【原子力科学研究所放射性廃棄物処理場等】 原子炉設置変更許可申請の概要

国立研究開発法人日本原子力研究開発機構
原子力科学研究所 バックエンド技術部

「第427回核燃料施設等の新規規制基準適合性に係る審査会合 資料2-1」からの
変更箇所を青字下線で示す。

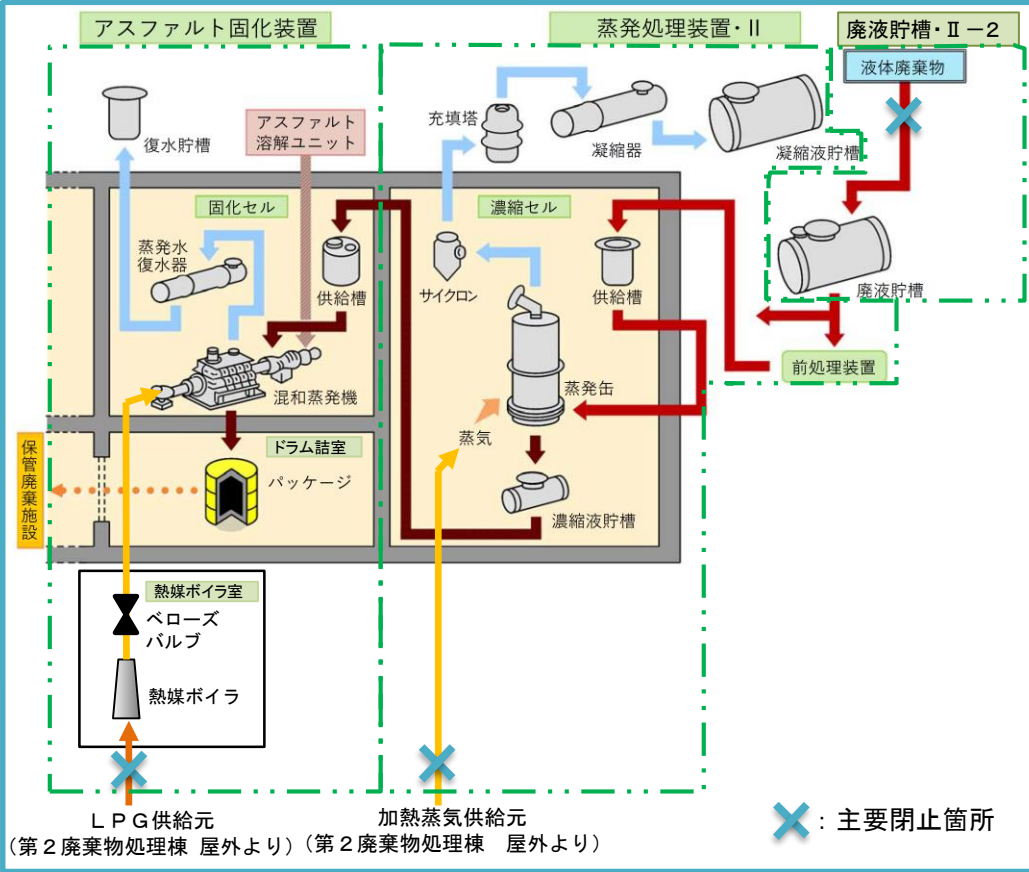
- ✓ 第2廃棄物処理棟の廃棄物処理設備の内、廃液貯槽・Ⅱ-2、蒸発処理装置及びアスファルト固化装置(以下、アスファルト固化装置等)は、液体廃棄物の受入系統及び処理装置の加熱源を閉止することで使用停止とする。
- ✓ アスファルト固化装置等の解体撤去については、継続使用する固体廃棄物処理設備・Ⅱの処理運転と解体撤去作業を並行で進めることは困難であり、アスファルト固化装置等を残置することによる保安上の問題もないことから、第2廃棄物処理棟全体の廃止措置時に実施する。

図1 原子炉設置変更許可申請書 第8-2(2)-2図に加筆

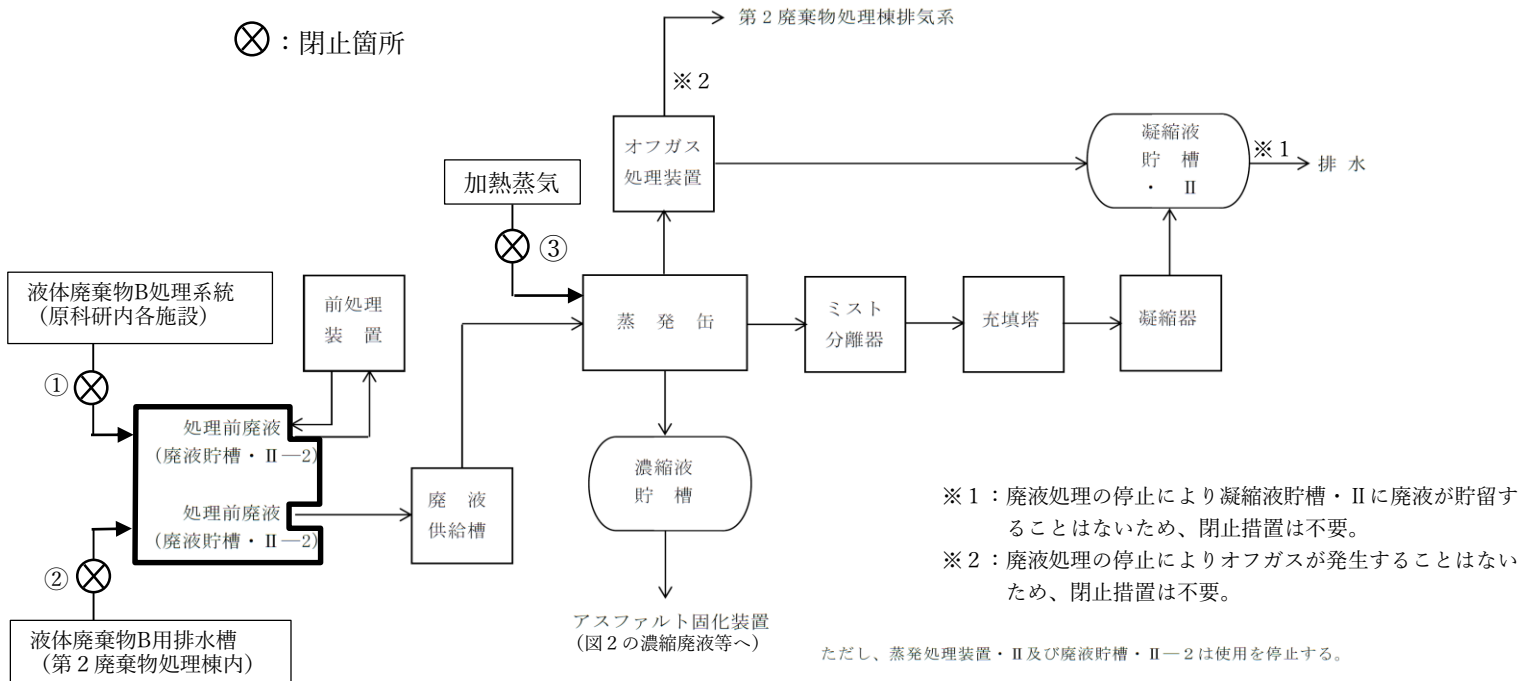
- ✓ 使用停止する設備の内、固化セル及び濃縮セルについては、建家の耐震性を維持するために必要な構造体のため、今後も技術基準規則第6条第1項(地震による損傷の防止)に対する適合状態を維持する。
- ✓ 使用停止とするアスファルト固化装置等は、第2廃棄物処理棟内で系統が完結しており、放射性液体廃棄物の受入貯槽である廃液貯槽・Ⅱ-2への廃液受け入れ系統を閉止することで蒸発処理装置・Ⅱ及びアスファルト固化装置への放射性液体廃棄物の流入を確実に防止できる。また、処理設備の熱源となる加熱蒸気やLPGについても閉止する。(閉止箇所例についてはP14、P15参照)
- ✓ 閉止措置は、閉止フランジ等の設置を基本とし、設計及び工事の計画の認可を得た上で実施する。

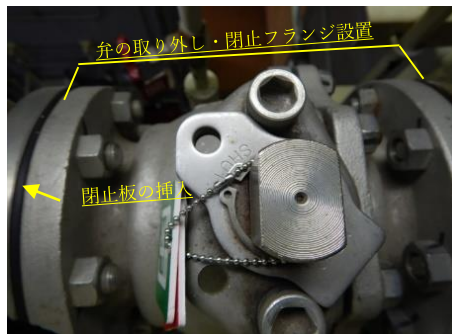
① 廃液の受入口に閉止プラグ又は閉止フランジを設置する。

② 弁を取り外して閉止フランジを設置するか、フランジ面間に閉止板を挿入する。

③ 弁を取り外して閉止フランジを設置するか、フランジ面間に閉止板を挿入する。

図2 原子炉設置変更許可申請書 第8-2(2)-4図に加筆

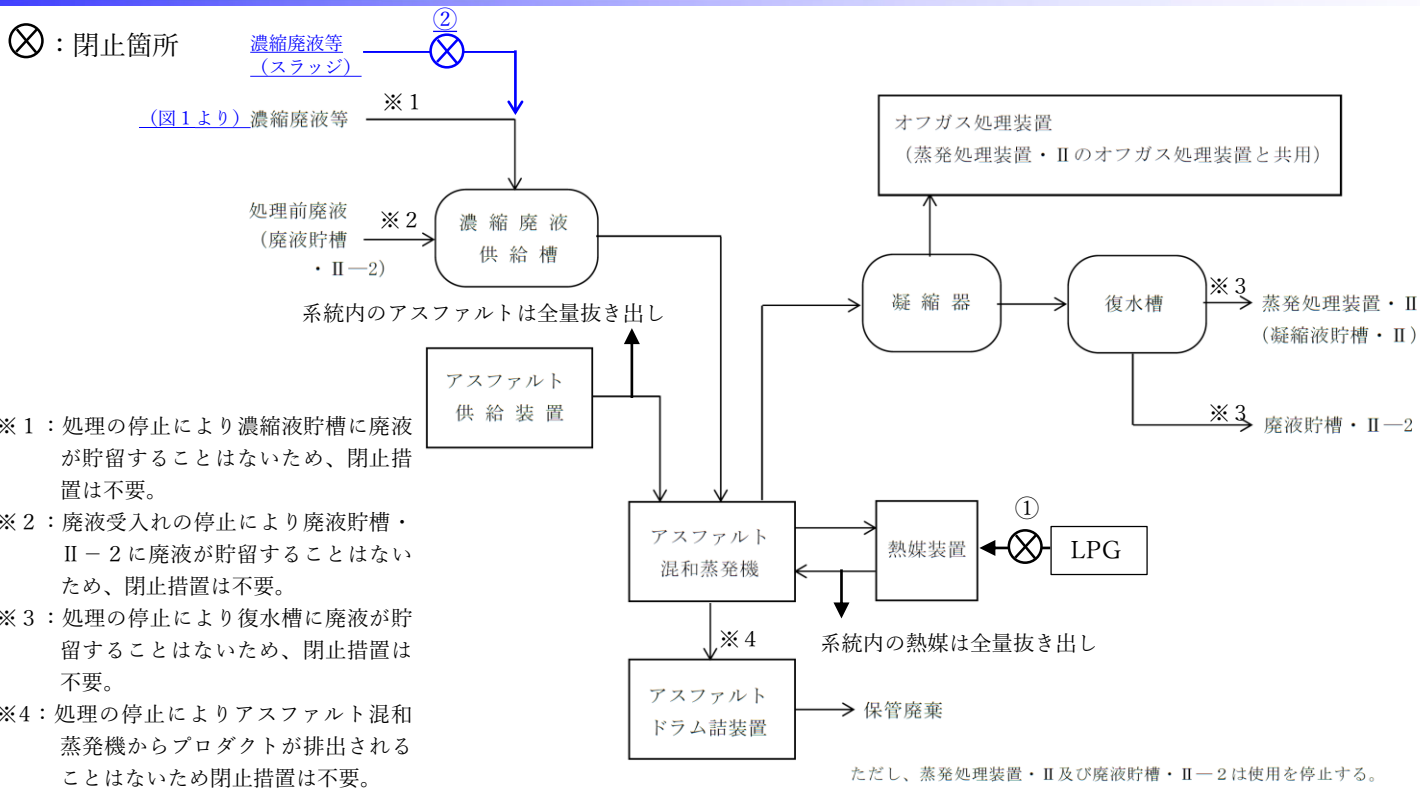
① LPG配管を閉止フランジで閉止する。

② 弁を取り外して閉止フランジを設置するか、フランジ面間に閉止板を挿入する。

原子力科学研究所における放射性液体廃棄物処理フロー(変更前)

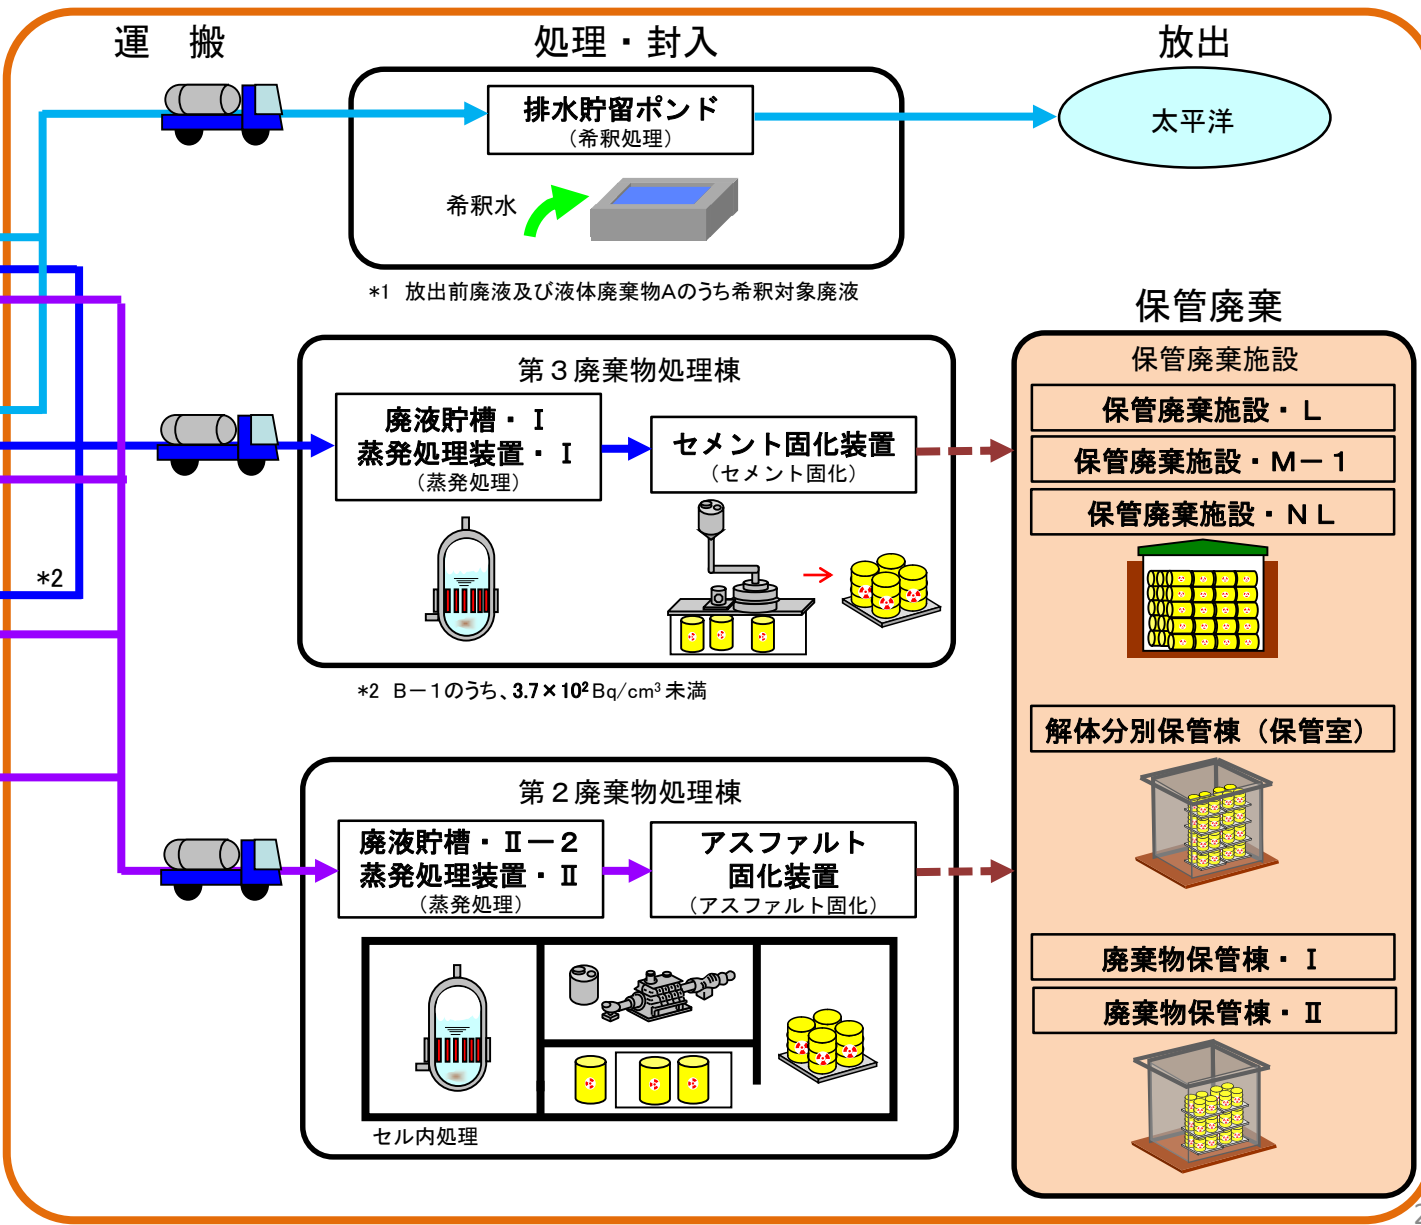
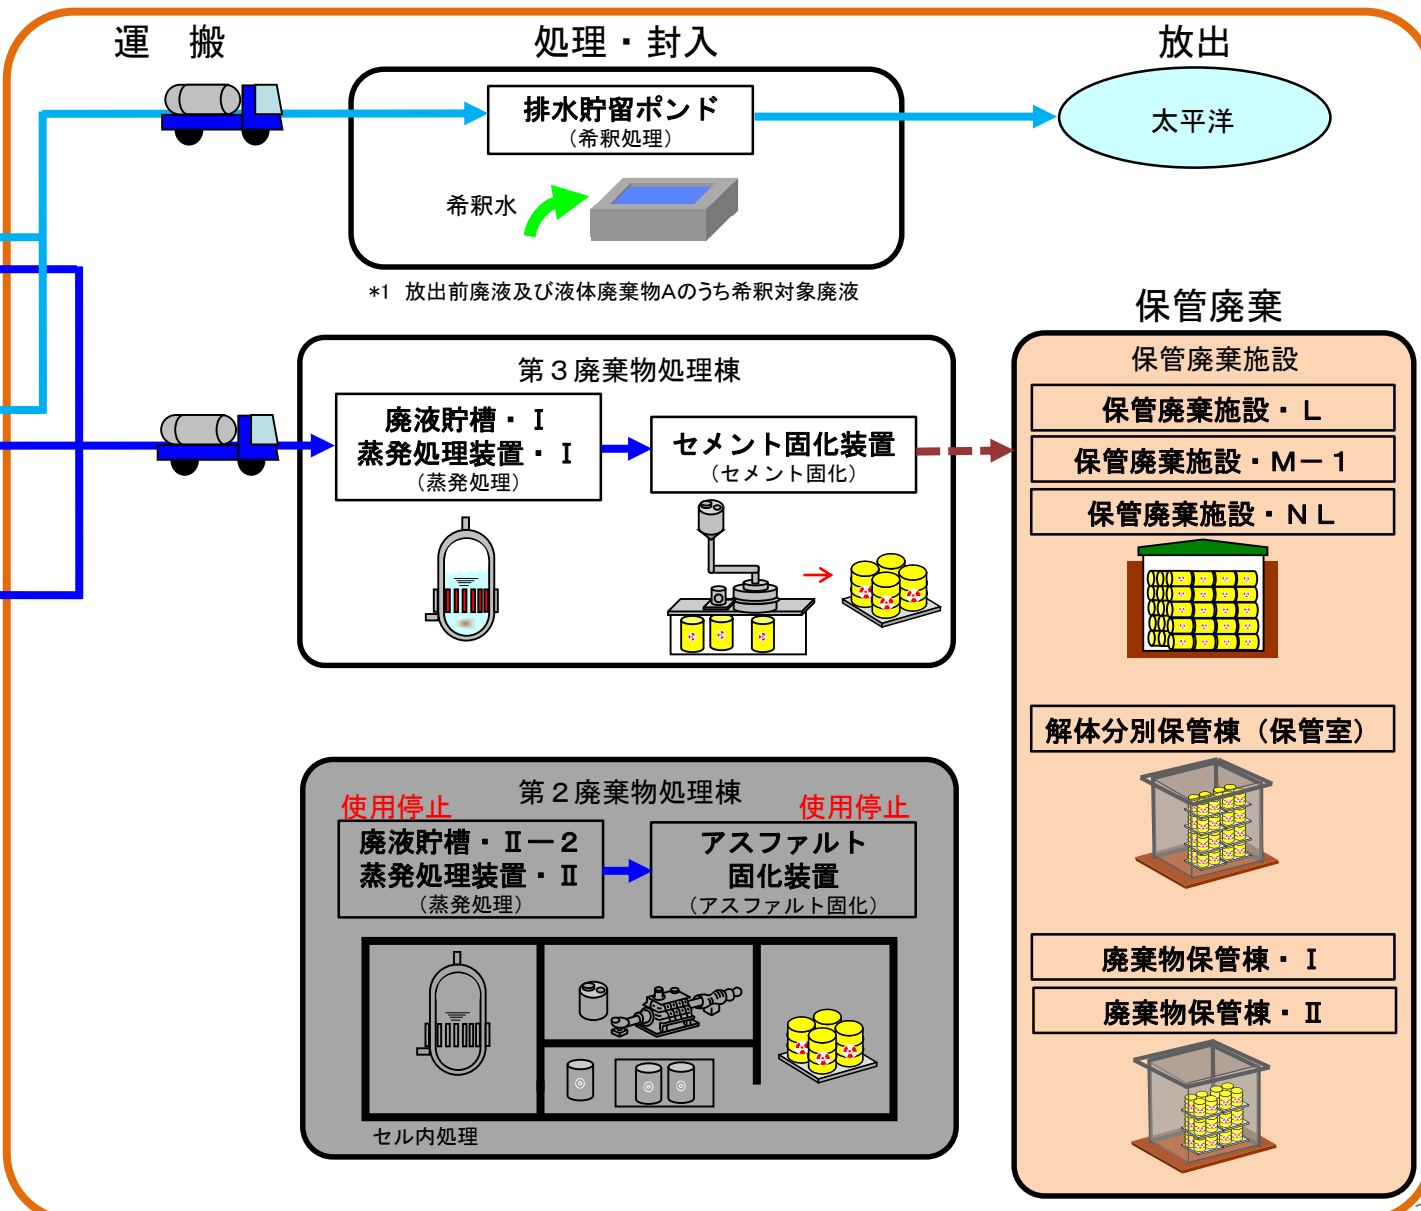
発生施設において固化処理を行い、
 固体廃棄物として取り扱う。
 (放射性固体廃棄物処理フローに従い管理)

発生施設において固形化処理を行い、
固体廃棄物として取り扱う。
(放射性固体廃棄物処理フローに従い管理)

既設工認における設計見直し
(熱交換方法の合理化)を反映

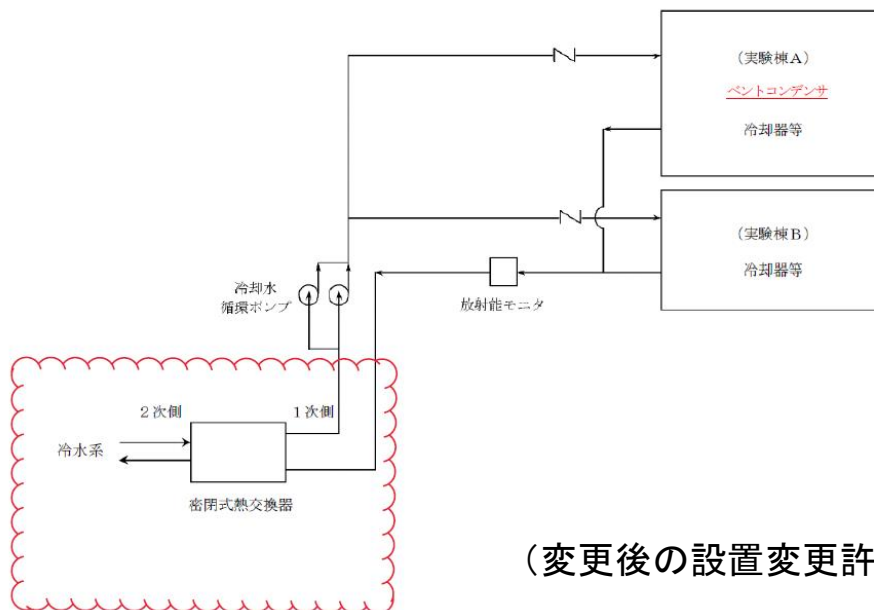
- STACY施設のプロセス冷却設備は、**設置許可段階**(概念設計(昭和63年許可))から**設工認段階**(詳細設計(平成元年認可))において、その**熱交換方法の見直し(当初許可を受けた機能及び性能を実現できる合理化)**が図られている(※1)。
- 当該設計見直しにより、プロセス冷却設備のうち熱交換槽は、**当初の貯水機能が不要**となり、安全性を担保するものではなく、**設工認の申請範囲外**となった。
- このため、原子炉設置変更許可申請書添付書類八に記載した「プロセス冷却設備」の機器仕様について、実機の現状に合わせた**記載の適正化(「熱交換槽」の記載削除等)**を行う。
